Objet : Contribution individuelle au projet de SCoT – Contestation des fondements techniques de la cartographie du recul du trait de côte – Demande de rendre un avis défavorable aux dispositions du SCOT concernant le trait de côte, de réexamen et de nouvelle étude indépendante – Parcelle N° AE163, située 9, Clos Laroche – Port Navalo – 56640 Arzon

« Contribution à l'enquête publique sur le Schéma de cohérence territoriale de GMVA »

Annexe 1 :

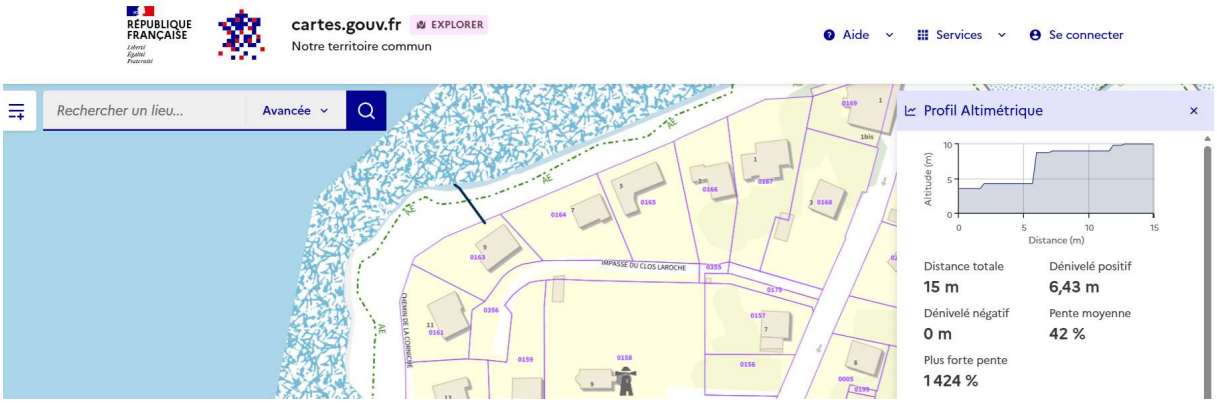
La carte concerne directement ma propriété, qui figure en zone rouge avec un recul du trait de côte de 30m à 30 ans et 34m à 100 ans (cf carte en annexe 1). Sa publication affecte d'ores et déjà directement et immédiatement mes droits de propriétaire puisque la délibération permet au maire de surseoir à statuer sur toute demande d'autorisation concernant des travaux, des constructions ou des installations sur mon terrain, jusqu'à l'adoption définitive de cartes de recul du trait de côte, dans le cadre du PLU de la commune en cours de révision.

Nous demandons donc que le calcul du Tx au niveau de notre parcelle soit établi sur la base des données applicables telles qu'elles figurent dans la mise à jour effectuée par le Cerema et non pas en lui appliquant un critère général non différencié.
